Progetto per la realizzazione di impianto eolico denominato "Poggio alle Pancole" Comune di Lajatico (PI).
Codice della procedura 7874 data di avvio 4-1-2022.

Progetto per la realizzazione di un impianto eolico, denominato "Poggio alle Pancole", costituito da n. 7 aerogeneratori, per una potenza complessiva pari a 42 MW, e delle rispettive opere di connessione alla RTN, da realizzarsi nel Comune di Lajatico (PI). Cod procedura 7874

OSSERVAZIONI – ALLEGATO 3

Estratto tavola 20V036_L_Visibilita_Lajatico_beni_A1_DEF.pdf

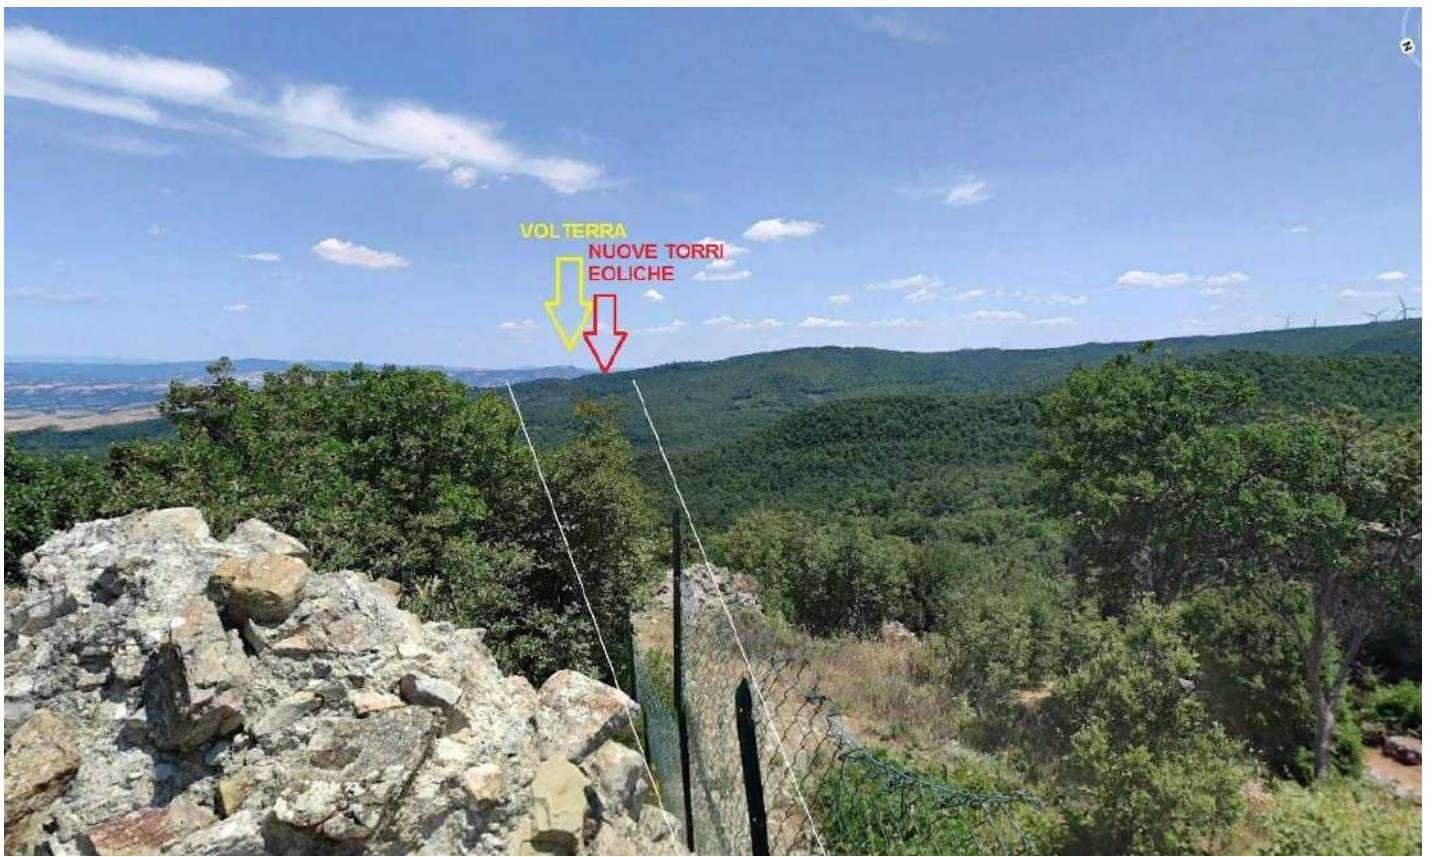
Il progetto del nuovo parco eolico invece è posto proprio lungo la direttrice Rocca di Pietracassia – Volterra, e le prime torri eoliche sono site ad una distanza molto ridotta dalla Rocca (meno di 2 chilometri). La realizzazione del Parco potrebbe perciò distruggere per sempre la più importante direttrice visiva storica che ancora possiamo apprezzare, con grave, insipiente e irreparabile danno al paesaggio, alla storia e alla cultura del territorio.

Vista dalla Rocca di Pietracassia verso Volterra – il nuovo parco eolico andrebbe ad impattare proprio sulla direttrice, e posto a meno di 2 chilometri, impedirebbe la vista di Volterra dalla Rocca; il parco eolico esistente, visibile sulla destra, è posto tra 4 e 6 chilometri, ed è parzialmente nascosto da un colle più alto.

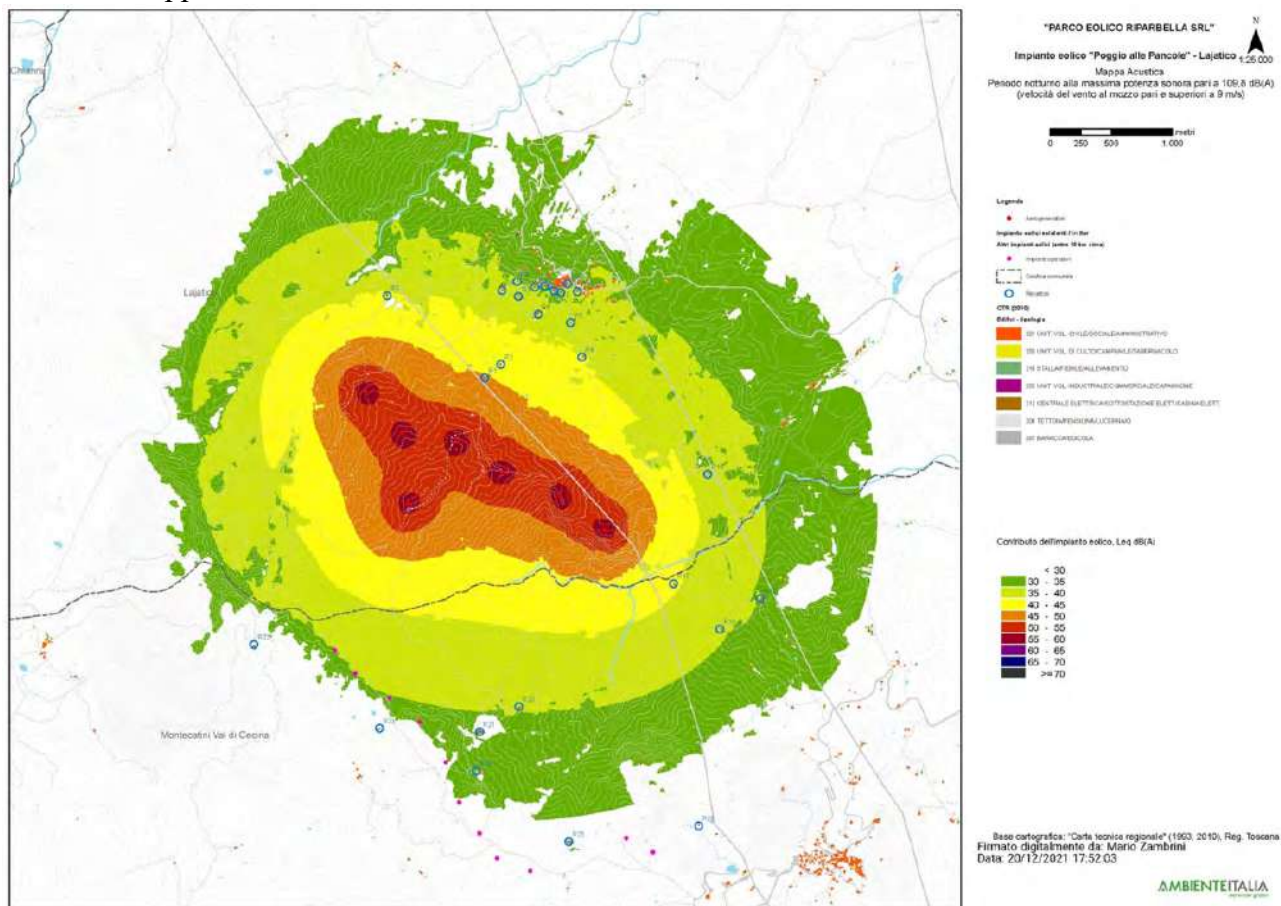
3. Nella valutazione del criterio differenziale a finestre chiuse si fa riferimento a un modello di facciata del fabbricato assolutamente non verosimile: il potere fonoisolante di un vetro 3 mm viene dichiarato 30 dB. Il potere fonoisolante di un vetro 3 mm, basta fare una veloce ricerca in letteratura, non supera i 25 dB e se ragioniamo di infisso nel suo complesso non siamo sopra i 20 dB. L'assunto della stanza 4 metri per 4 metri e volume 43 mc non è assolutamente cautelativo perché le camerette abitabili hanno superfici di calpestio inferiori ai 10 mq e volumi inferiori ai 30 mc. In ogni caso è pieno di stanze con superficie di calpestio inferiore ai 16 mq, basta una qualsiasi camera matrimoniale. La stima dell'indice dell'isolamento di facciata è quindi del tutto sovrastimata, quindi errata e porta a dichiarare che il livello di rumore ambientale a finestre chiuse è inferiore al limite di applicabilità sia di giorno che di notte. Ciò non è corretto e, in situazioni di bassa rumorosità residua come stimata/misurata dai tecnici, quando il differenziale si applica, SI SUPERA. Risulta evidente che senza l'assunto della valutazione errato dell'isolamento di facciata il criterio differenziale a finestre chiuse risulta superato.

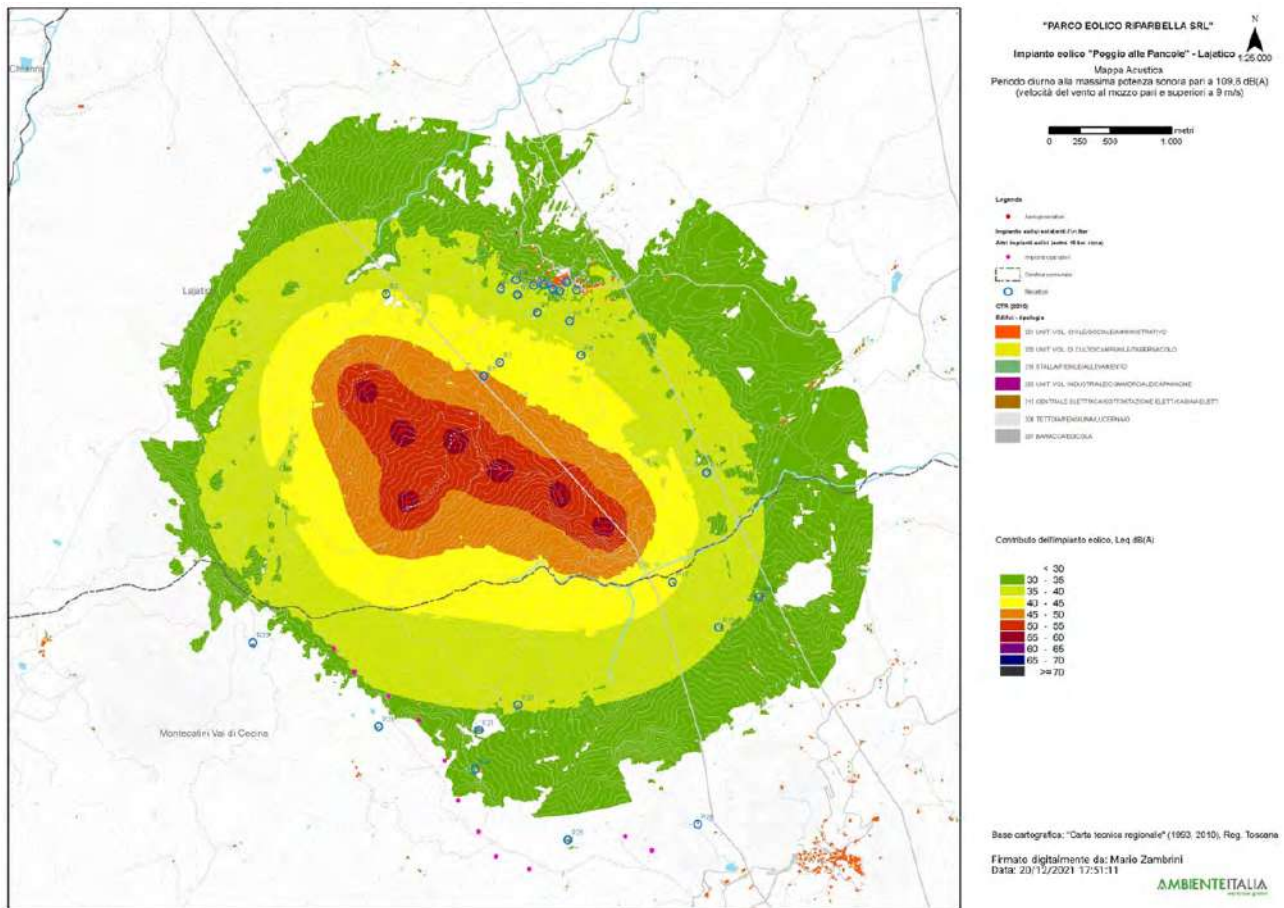
4. L'osservazione ancora più cogente riguarda l'assunto dell'abbattimento di una parete a finestre aperte pari a 10 dB. 10 dB di abbattimento, prova qualsiasi misura che si possa fare in qualsiasi situazione, può andare bene in caso di parete molto grande, di importante R_w e con finestra piccola, inferiore al 5% della superficie finestrata. Già una stanza normalissima di una cameretta con finestra 1,2x1,4, mediante misura a 1 m dalla facciata in esterno e una all'interno con fonometro a 1 m dalla finestra aperta e oltre 1 m dalle altre superfici riflettenti microfoni a 1,5 m di altezza non presenta abbattimento del rumore superiore a 6 dB, a meno di non avere all'interno un ambiente sovraccarico di arredi solo fonoassorbenti in una condizione assolutamente non realistica. Se poi ci spostiamo a una camera con una banale porta finestra da 1,2mx2,4m si perde un ulteriore dB di abbattimento e in situazioni, che esistono tranquillamente, di infissi ampi (tipo 1,8x2,4 o 2x2,4 o anche oltre) si arriva a situazioni in cui l'unico abbattimento che offre la parete è la riduzione di 3 dB dati dai coefficienti di riflessione di facciata. Coefficiente di riflessione di facciata che, oltretutto, qui non risulta valutato.

Se ne deduce che ipotizzando un abbattimento delle pareti inferiore a quello della valutazione e conforme alle stime riportate il criterio differenziale a finestre aperte si applica e SI SUPERA, sempre con riferimento ai bassi livelli di rumorosità registrati e che sono caratteristici della zona.
